**Relatório de Fiscalização 230/2021**

**RELATÓRIO DE FISCALIZAÇÃO TÉCNICA DOS SISTEMAS DE ÁGUA DO MUNICÍPIO DE
ENGENHEIRO COELHO**

PRESTADOR: SERVIÇO DE ÁGUA E ESGOTO DE ENGENHEIRO COELHO (SAEEC)

VERIFICAÇÃO DE NÃO CONFORMIDADES

Foto 4

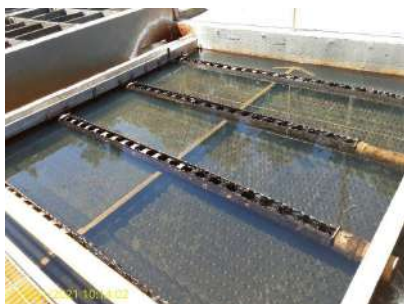
Assunto: [Fiscalização na ETA](#)Sistema: [ETA - FAZENDA PINHALZINHO](#)**Fiscalizado** SAEEC**Data de início da fiscalização** 23/11/2021**Data de término da fiscalização** 23/11/2021**Constatações (Fiscalização na ETA)****[ETA-5.0] Fotos gerais da fiscalização - ETA****NÃO****[ETA-5.0] Fotos de ETA-5.0**

[ETA-5.4] Fotos de ETA-5.4

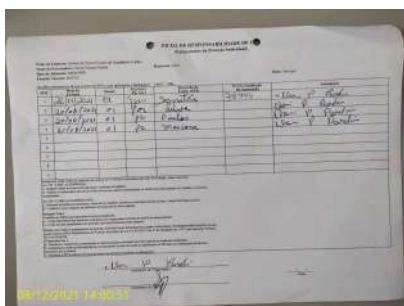
[ETA-5.4] Ausência de EPIs para os operadores (óculos, luvas, etc.)

SIM

[ETA-5.4] Observações sobre ETA-5.4

As fichas de EPI foram apresentadas, mas não havia EPI em boas condições no local.
